福島第一原子力発電所 特定原子力施設に係る実施計画変更比較表（第Ⅱ章 2.35 サブドレン他水処理施設）

福島第一原子力発電所 特定原子力施設に係る実施計画変更比較表（第Ⅱ章 2.35 サブドレン他水処理施設）

図2 サブドレンピット概略計画図

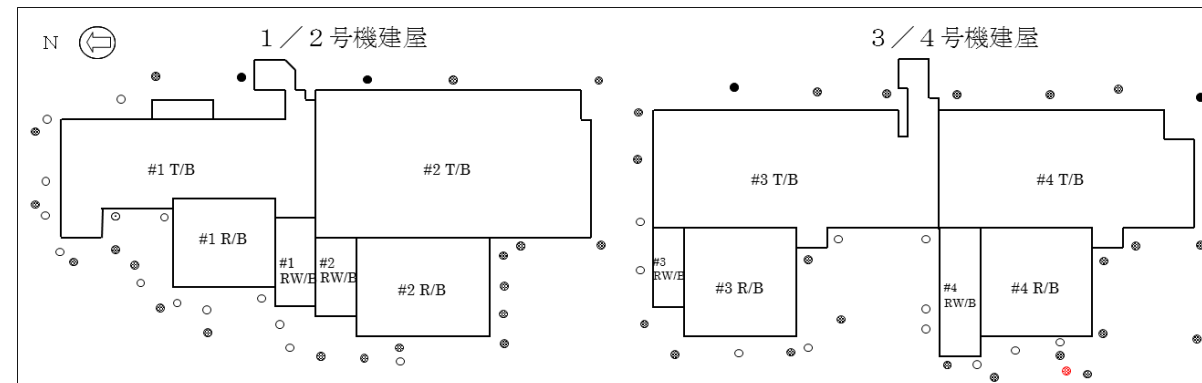
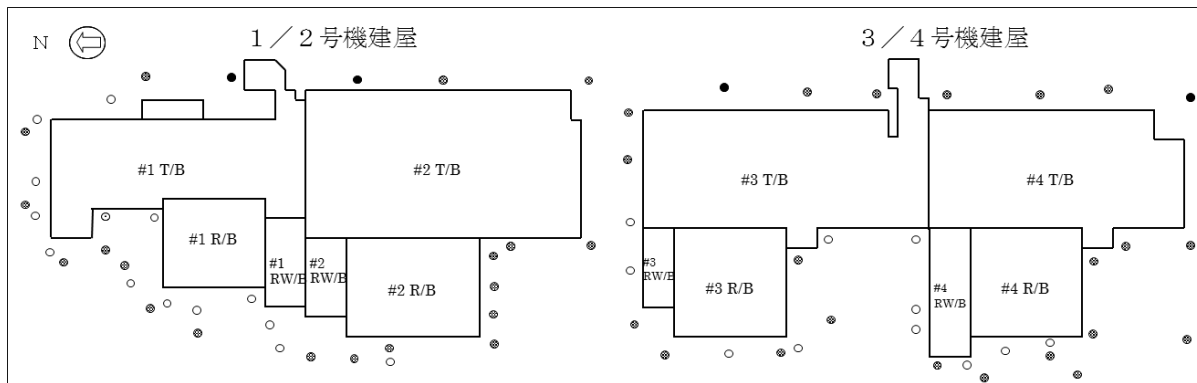
サブドレンピットの復旧に伴いサブドレンピット概略計画図の記載見直し

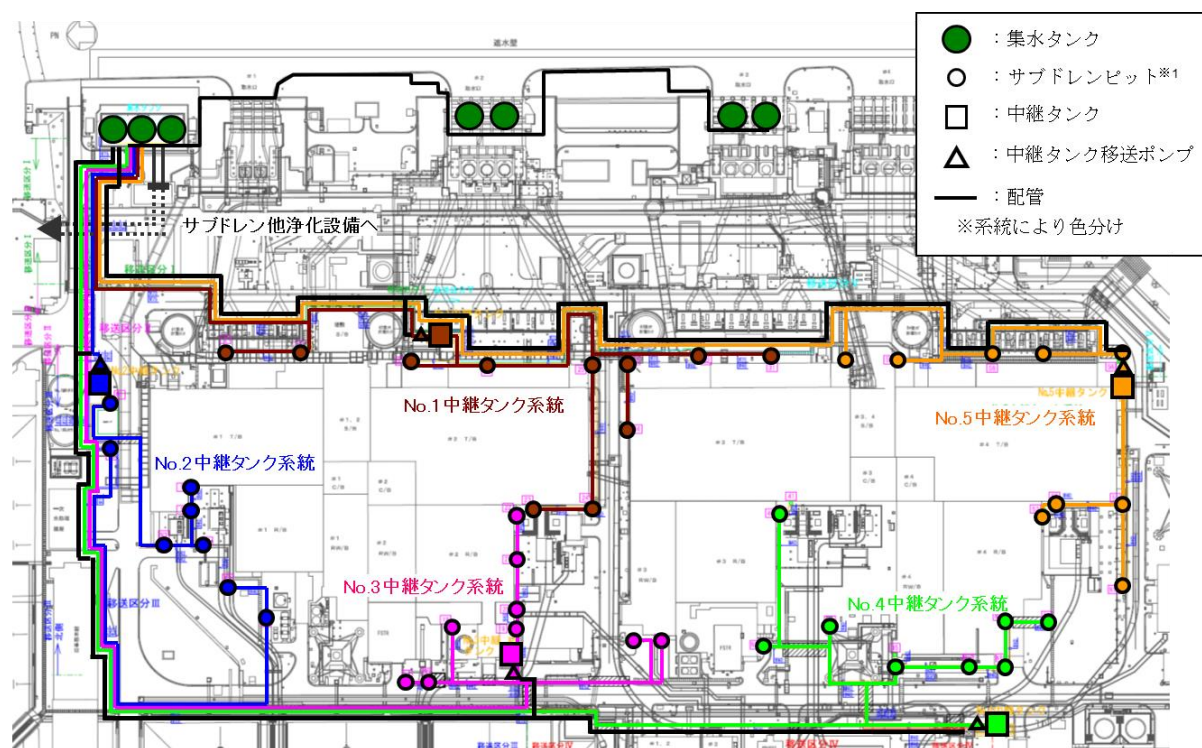
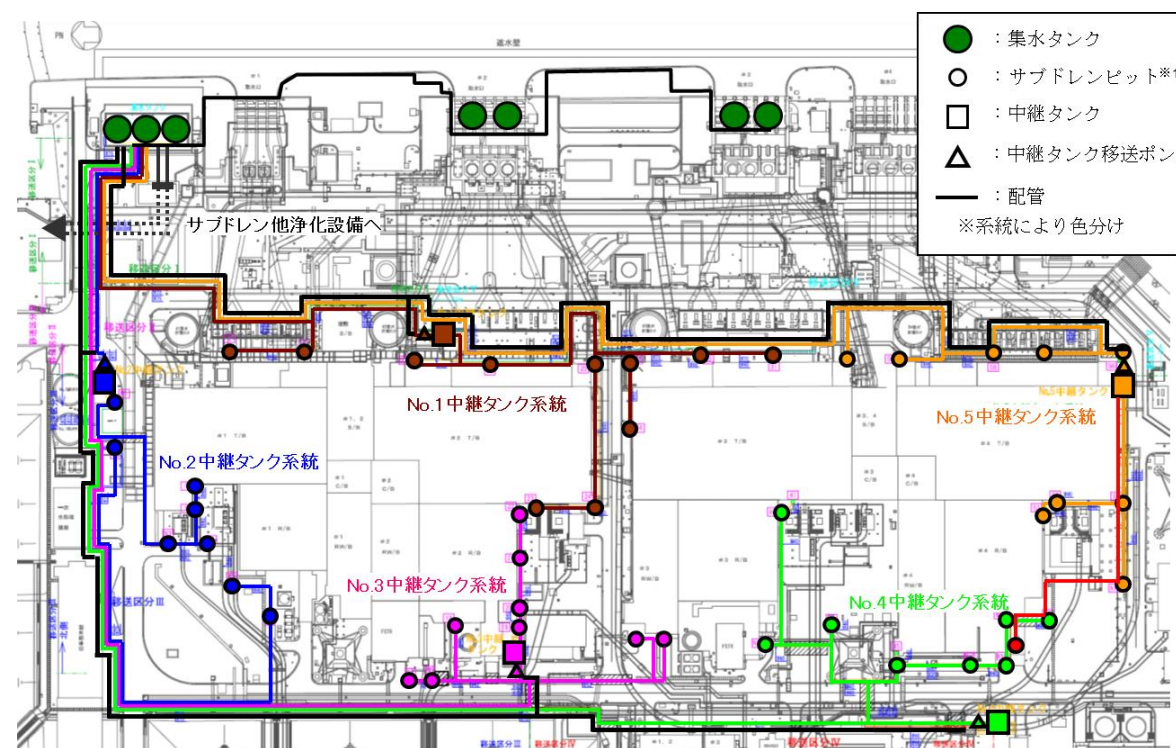
サブドレンピットの復旧に伴い系統図内のピット追加

サブドレンピットの復旧に伴い、水位計台数の見直し

※1 揚水ポンプおよび水位計は、サブドレンピット内部に設置されている。(揚水ポンプ: 各ピットに1台ずつ、計4.6台、水位計: 各ピットに2台ずつ、計9.2台)

図-4 配管概略図 (1/3)

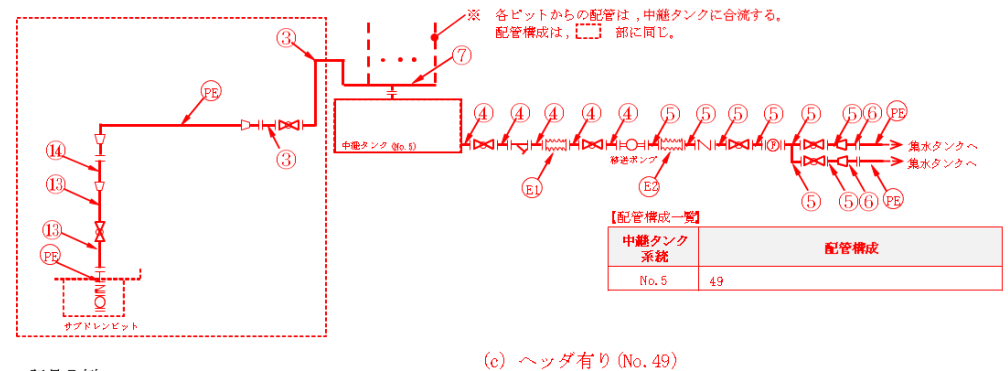
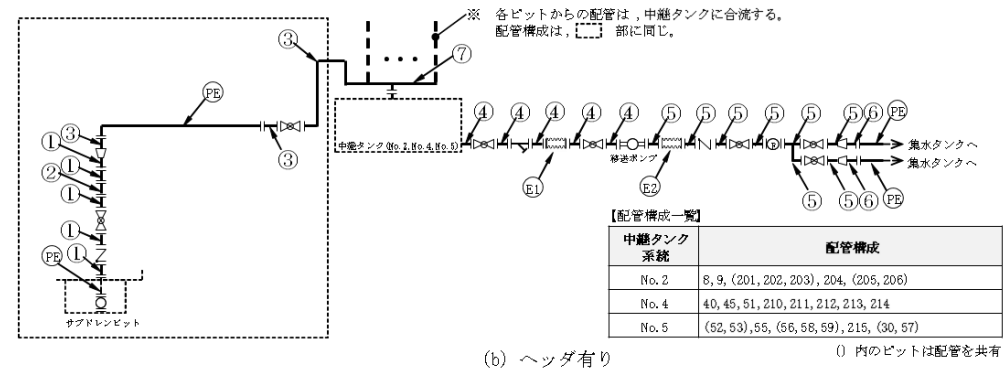
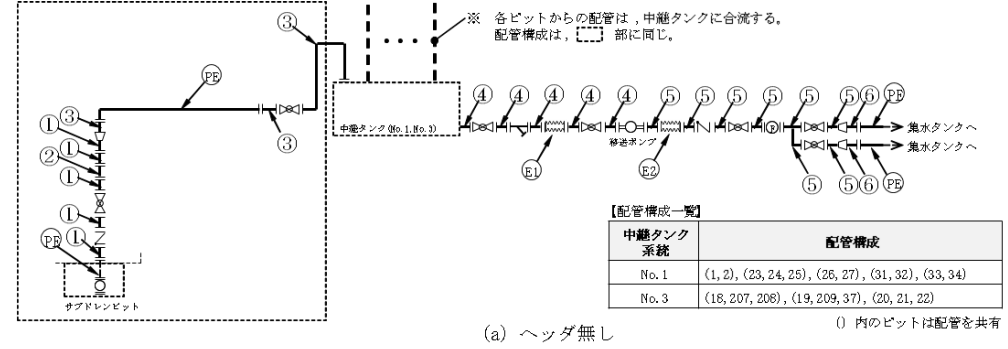
サブドレンピットの復旧に伴い配管構成一覧の見直し

図-2 建屋内外の水位比較範囲

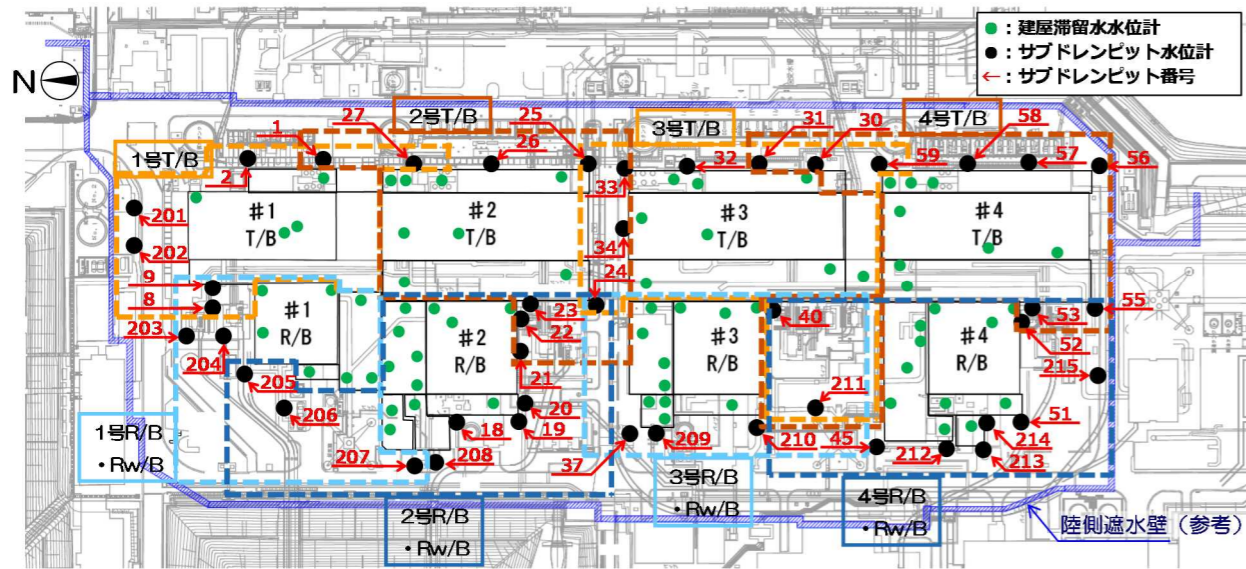
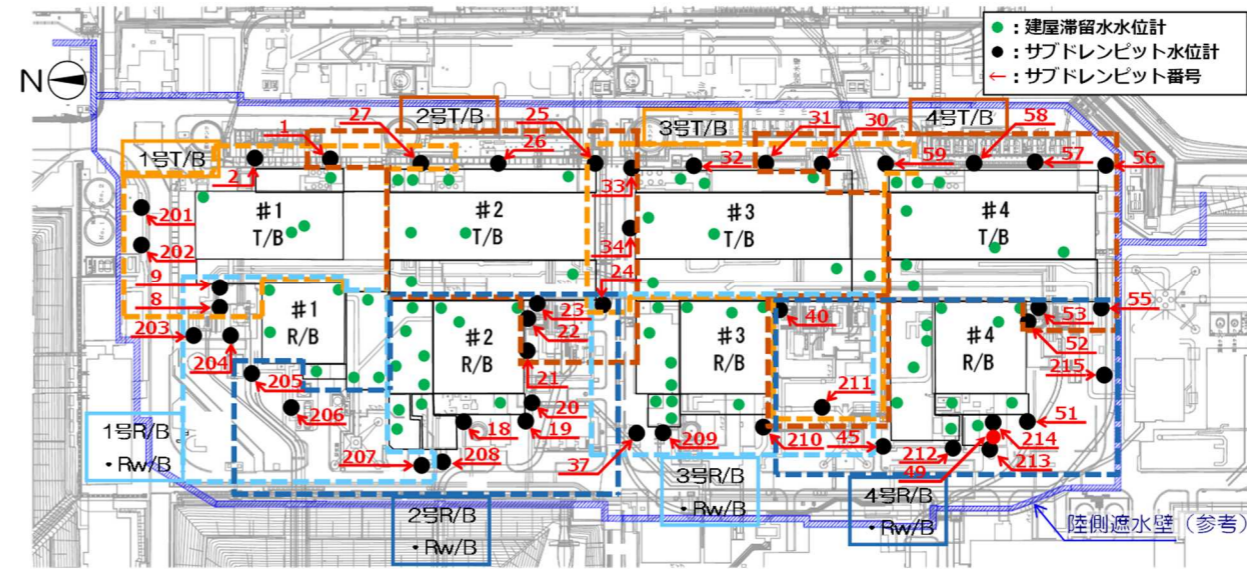
建屋内外の水位比較範囲への
復旧ピットの追加
